【対策検討メンバー】

- ・教育委員会、小学校
- ・湖東土木事務所道路計画課
- ・彦根市道路河川課、交通対策課
- ・彦根警察署

通学路要対策箇所図(城東小学校)

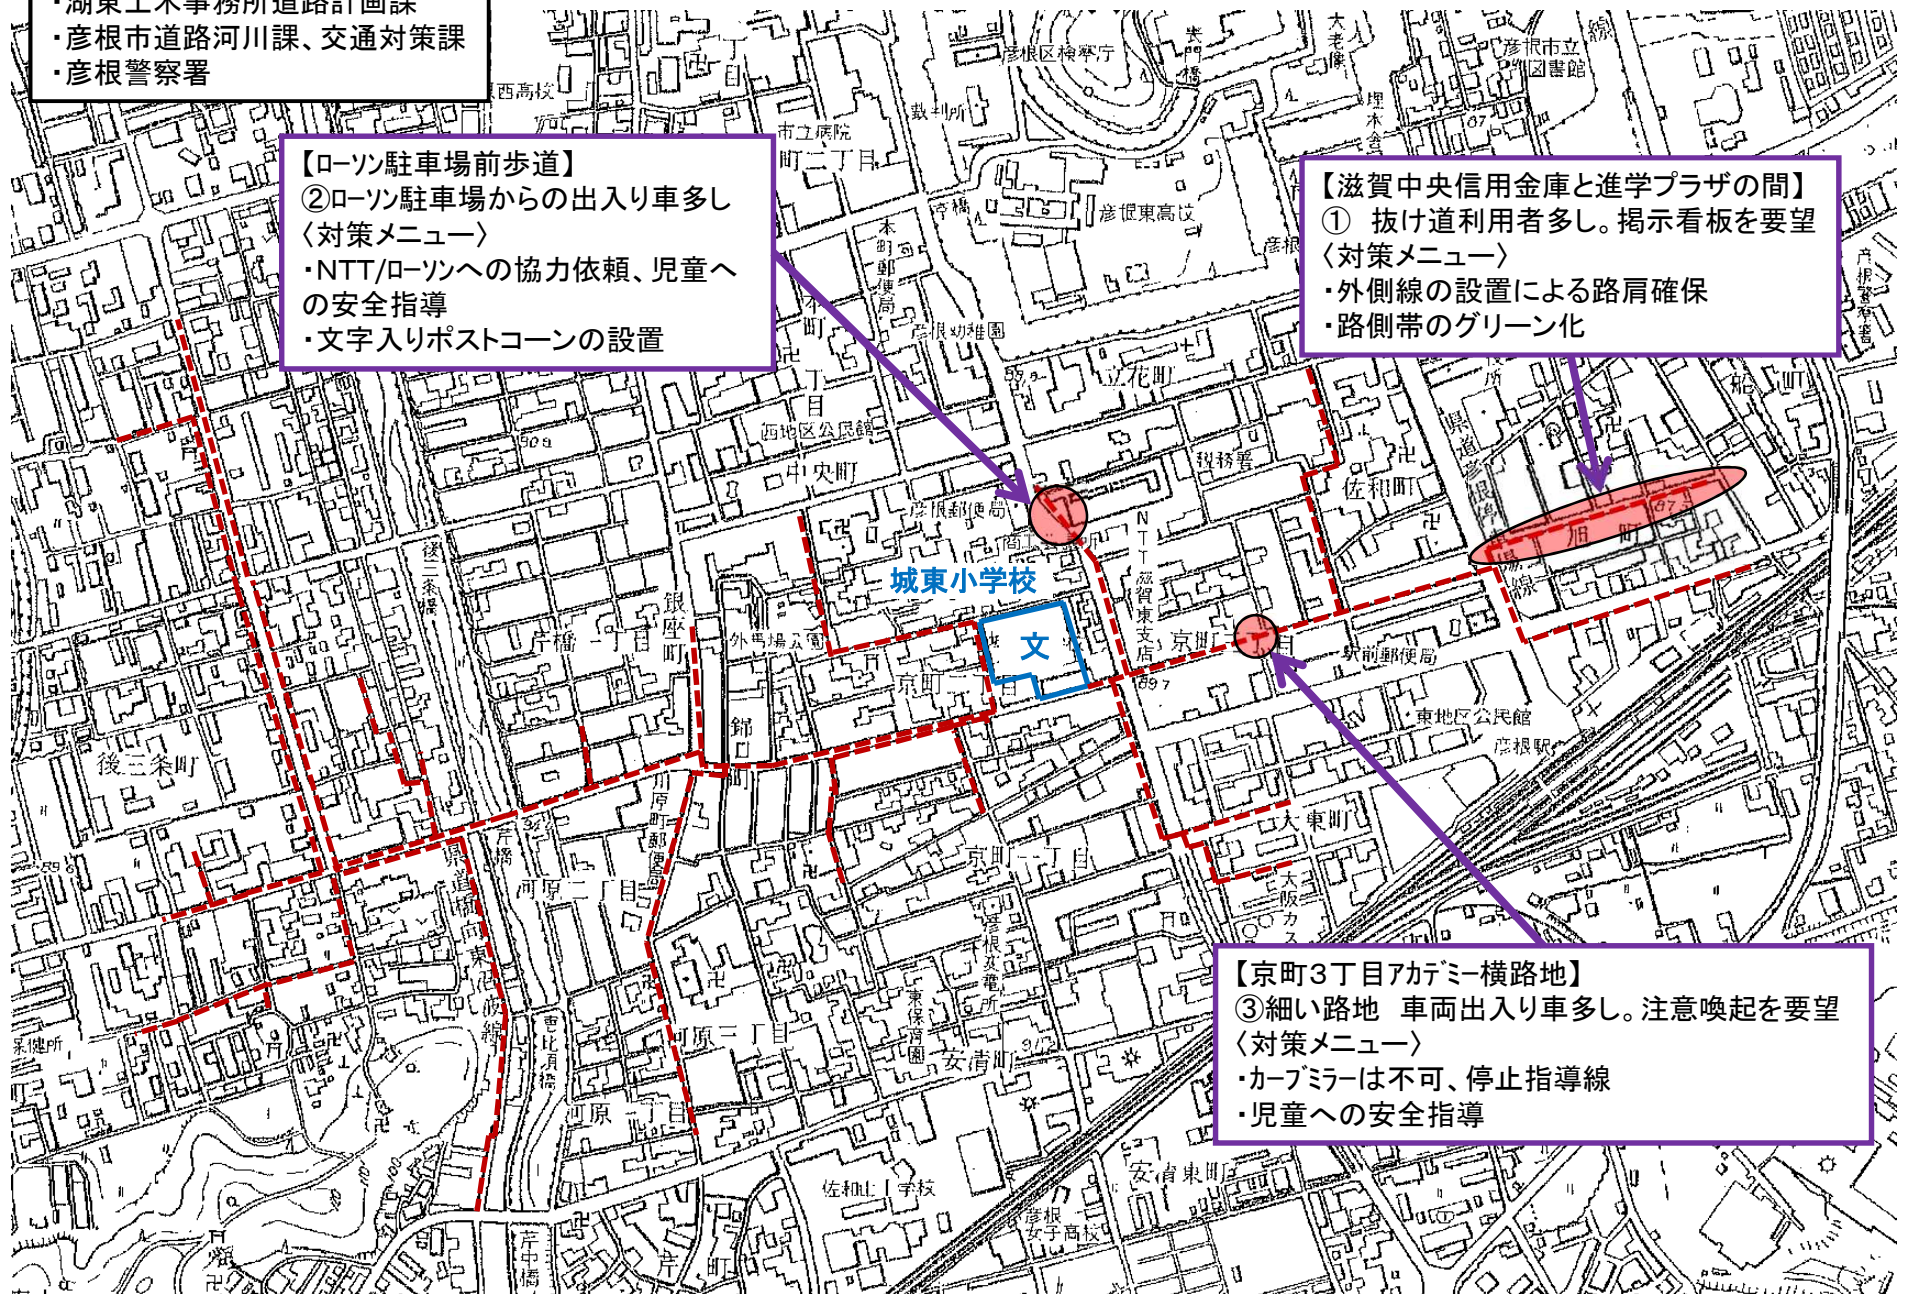
- ②ローソ駐車場からの出入り車多し
〈対策メニュー〉
- ・NTT/ローソへの協力依頼、児童への安全指導
 - ・文字入りポストコーンの設置

- ① 抜け道利用者多し。掲示看板を要望
〈対策メニュー〉
- ・外側線の設置による路肩確保
 - ・路側帯のグリーン化

- ③ 細い路地 車両出入り車多し。注意喚起を要望
〈対策メニュー〉
- ・カーブミラーは不可、停止指導線
 - ・児童への安全指導

通学路要対策箇所図(城西小学校)

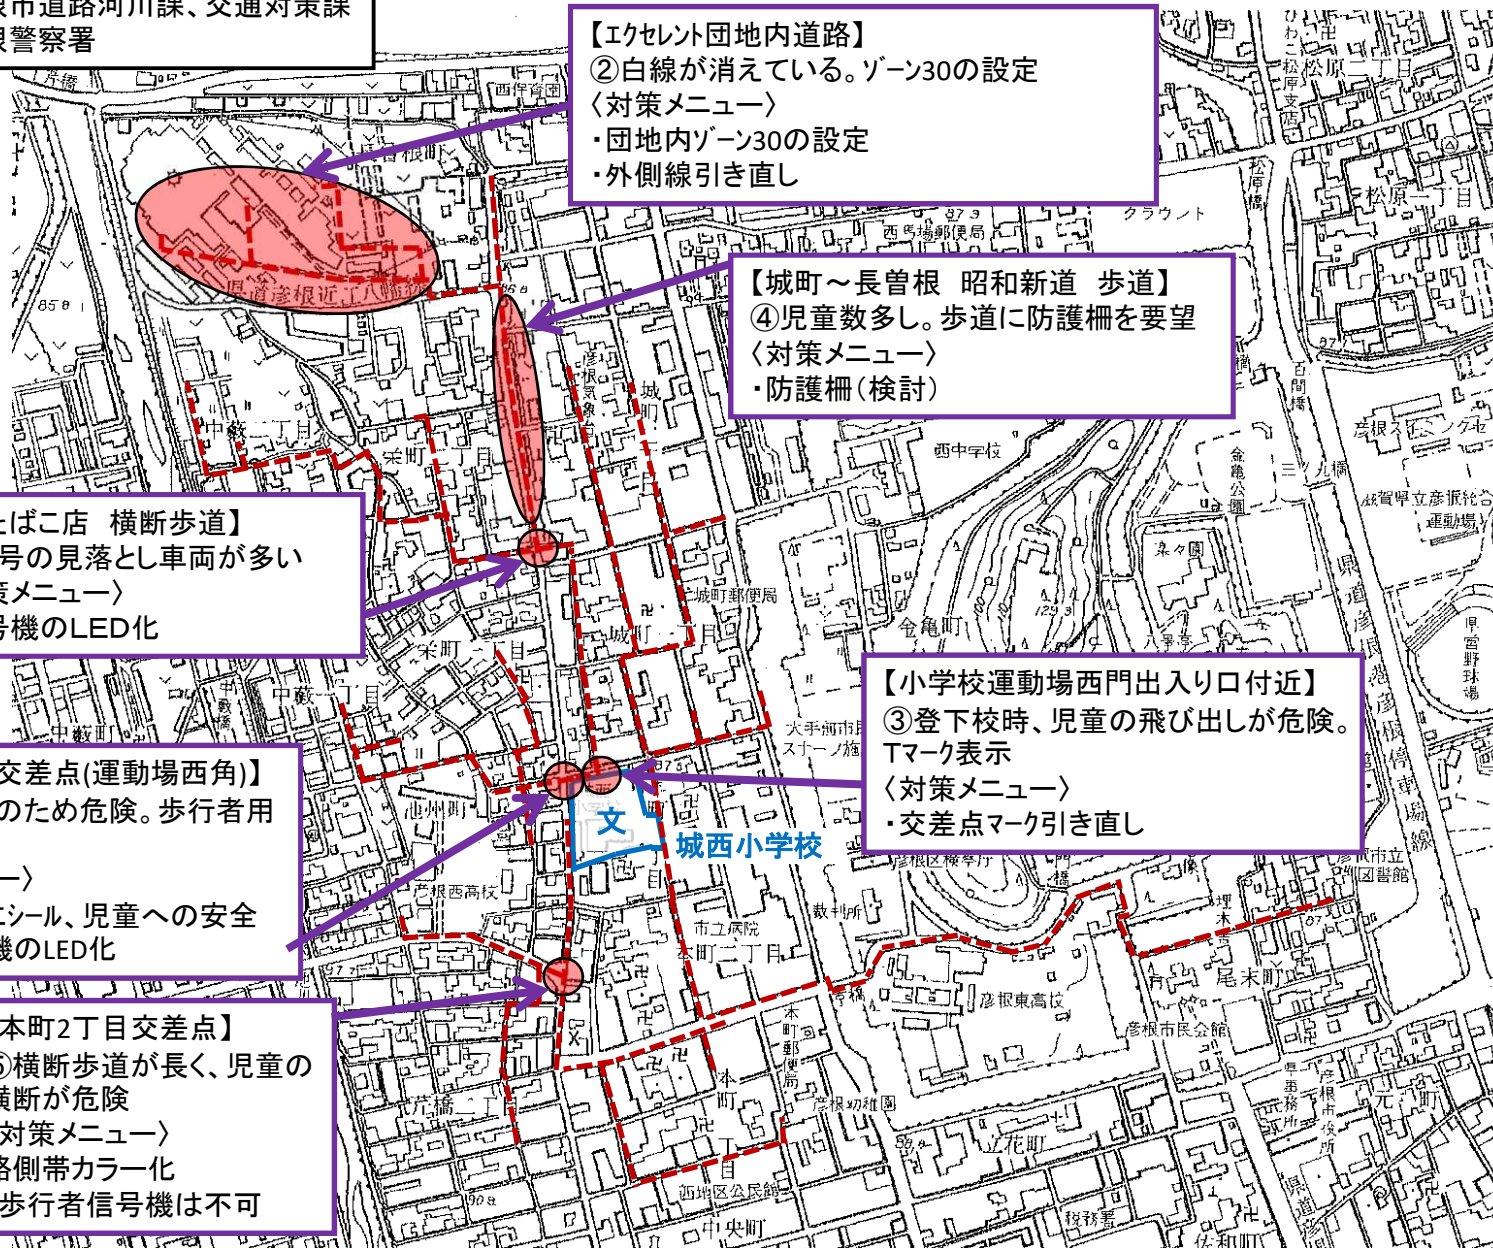
- ②白線が消えている。ゾーン30の設定
- 〈対策メニュー〉
- ・団地内ゾーン30の設定
- ・外側線引き直し

- ④児童数多し。歩道に防護柵を要望
- 〈対策メニュー〉
- ・防護柵(検討)

- ⑥信号の見落とし車両が多い
- 〈対策メニュー〉
- ・信号機のLED化

- ①点滅信号のため危険。歩行者用信号を希望
- 〈対策メニュー〉
- ・停止位置にシール、児童への安全指導、信号機のLED化

- ③登下校時、児童の飛び出しが危険。
- Tマーク表示
- 〈対策メニュー〉
- ・交差点マーク引き直し

- ⑤横断歩道が長く、児童の横断が危険
- 〈対策メニュー〉
- 路側帯カラー化
- ・歩行者信号機は不可

通学路要対策箇所図(城南小学校)

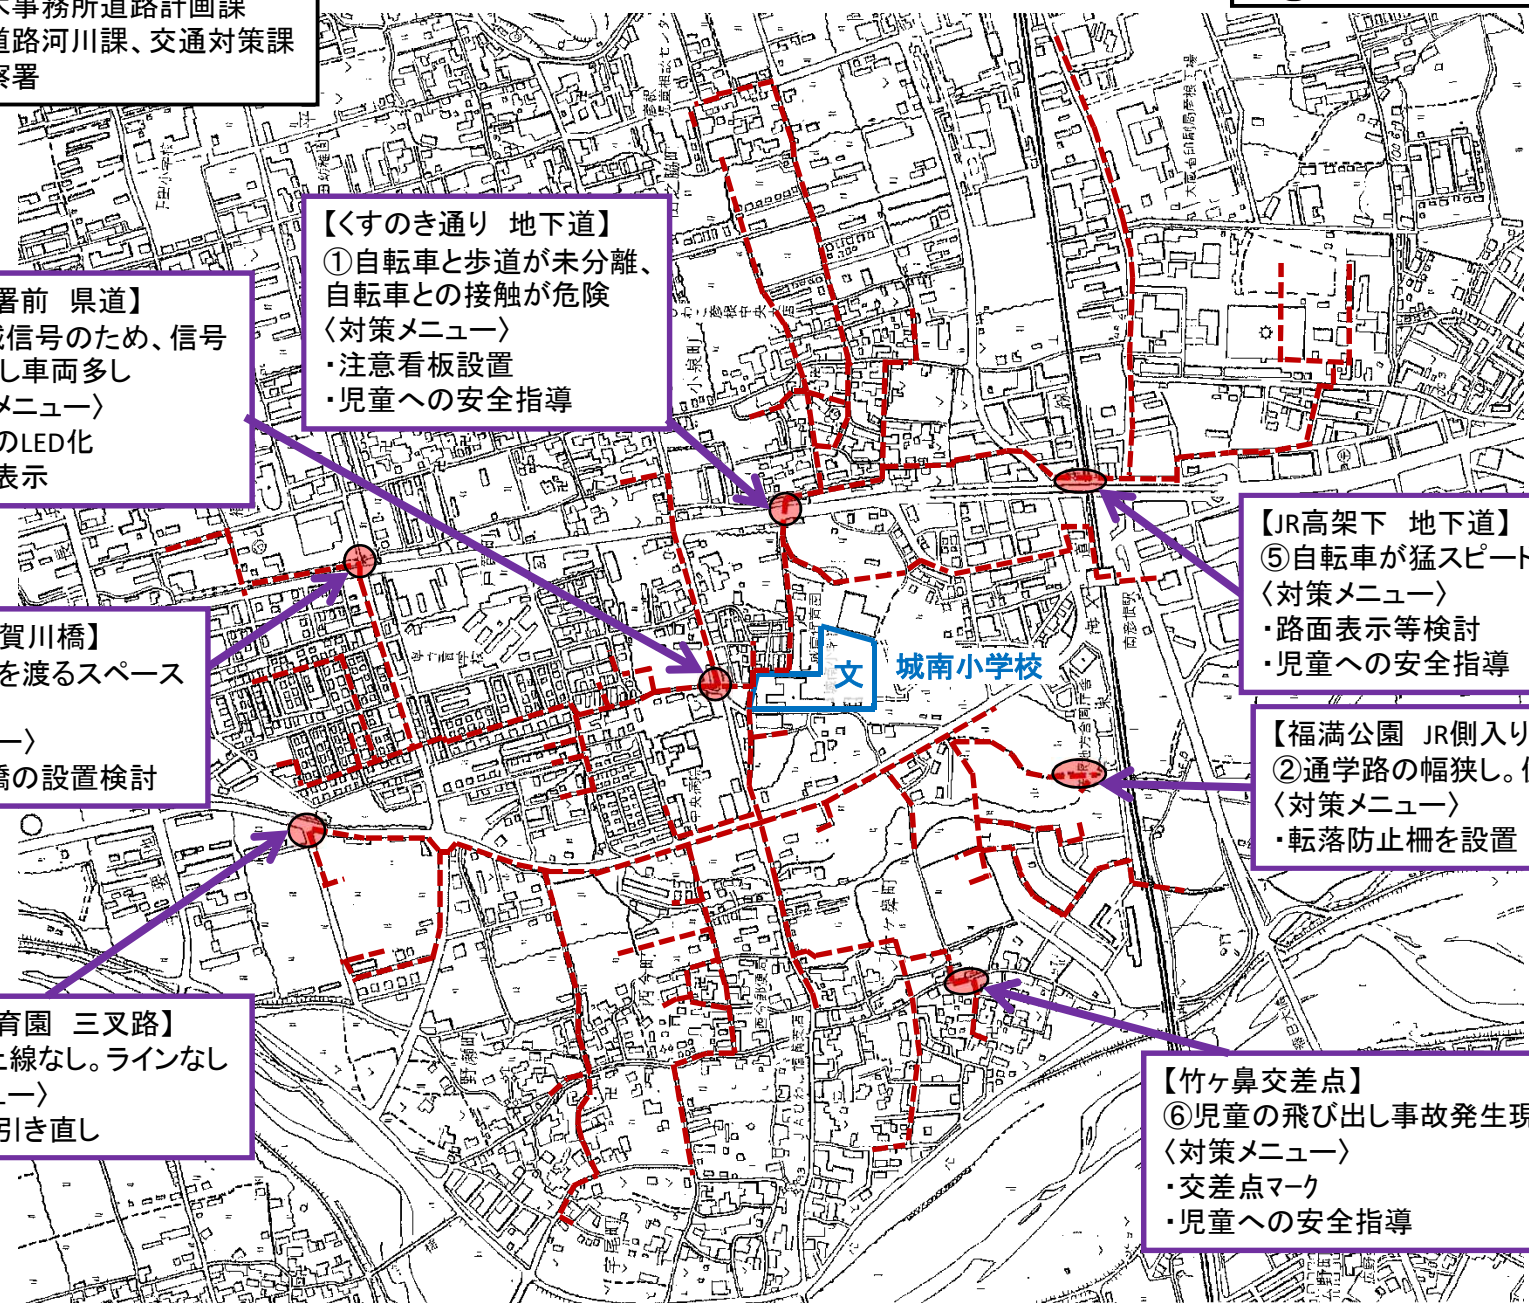
【消防署前 県道】
⑦点滅信号のため、信号見落とし車両多し
〈対策メニュー〉
・信号のLED化
・路面表示

【くすのき通り 地下道】
①自転車と歩道が未分離、自転車との接触が危険
〈対策メニュー〉
・注意看板設置
・児童への安全指導

【JR高架下 地下道】
⑤自転車が猛スピード。事故多し
〈対策メニュー〉
・路面表示等検討
・児童への安全指導

【DELIGT 戸賀川橋】
④子供が橋を渡るスペースがない
〈対策メニュー〉
・歩行者用橋の設置検討

【福満公園 JR側入り口付近】
②通学路の幅狭し。側溝に落ちる
〈対策メニュー〉
・転落防止柵を設置

【森の子保育園 三叉路】
③車の停止線なし。ラインなし
〈対策メニュー〉
・外側線の引き直し

【竹ヶ鼻交差点】
⑥児童の飛び出し事故発生現場
〈対策メニュー〉
・交差点マーク
・児童への安全指導

通学路要対策箇所図(平田小学校)

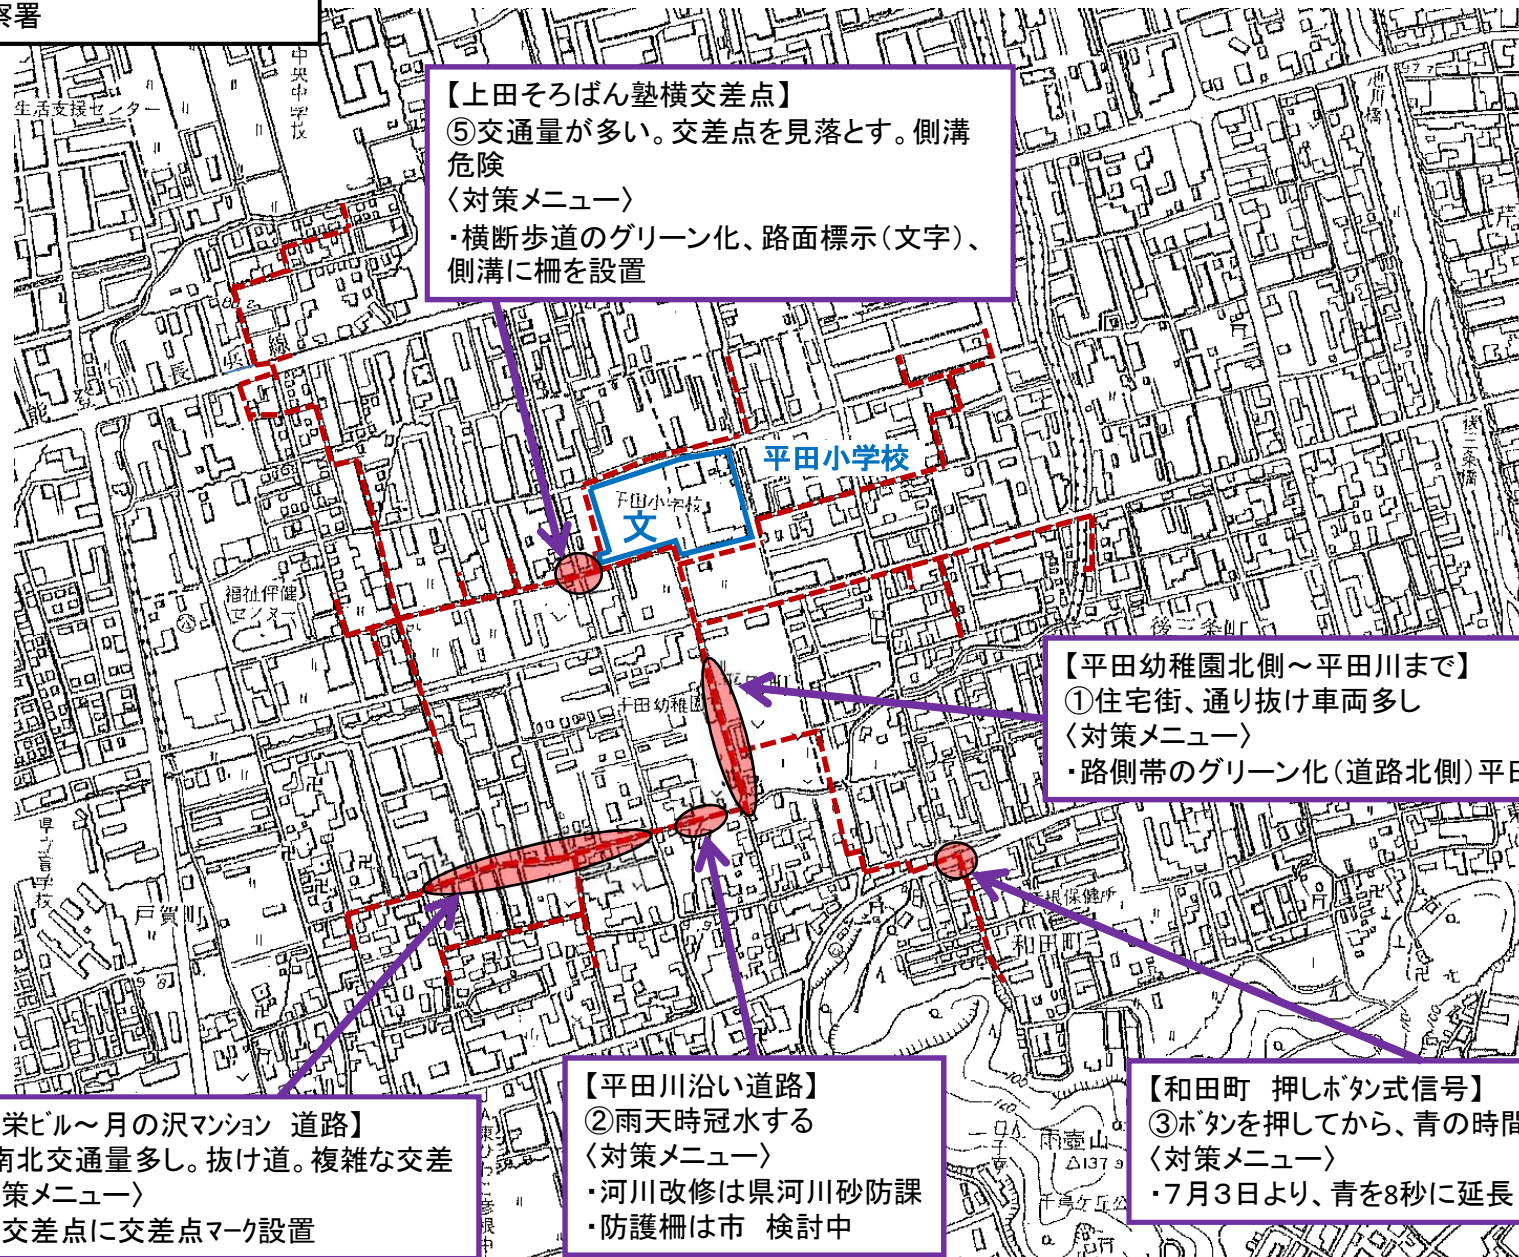
⑤交通量が多い。交差点を見落とす。側溝危険

①住宅街、通り抜け車両多し

④南北交通量多し。抜け道。複雑な交差

②雨天時冠水する

③ボタンを押してから、青の時間が短い。危険

- ・横断歩道のグリーン化、路面標示(文字)、側溝に柵を設置

- ・路側帯のグリーン化(道路北側)平田川まで

- ・各交差点に交差点マーク設置

- ・河川改修は県河川砂防課
- ・防護柵は市 検討中

- ・7月3日より、青を8秒に延長

通学路要対策箇所図(城北小学校)

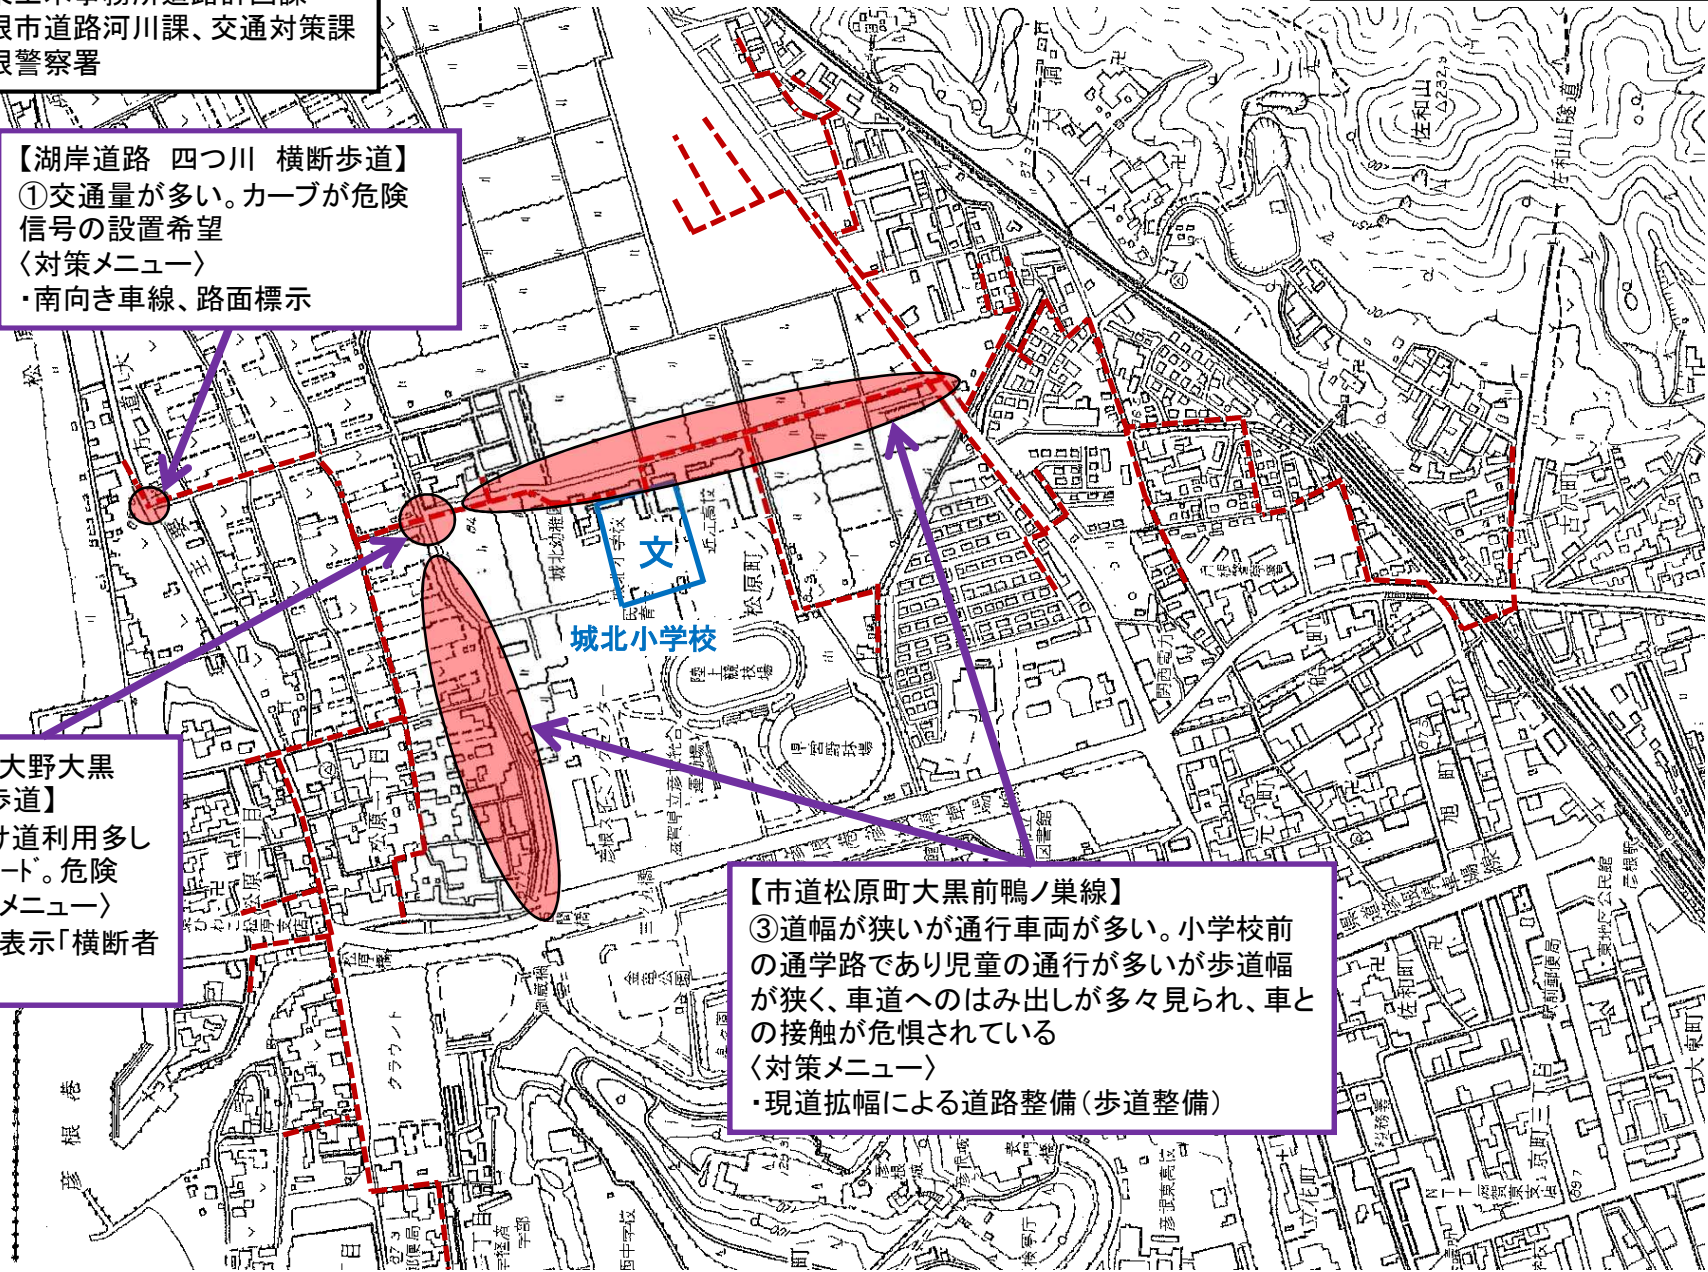
- ①交通量が多い。カーブが危険
- 信号の設置希望
- 〈対策メニュー〉
- ・南向き車線、路面標示

- ②抜け道利用多し
- ハイスピード。危険
- 〈対策メニュー〉
- ・路面表示「横断者注意」

- ③道幅が狭いが通行車両が多い。小学校前の通学路であり児童の通行が多いが歩道幅が狭く、車道へのはみ出しが多々見られ、車との接触が危惧されている
- 〈対策メニュー〉
- ・現道拡幅による道路整備(歩道整備)
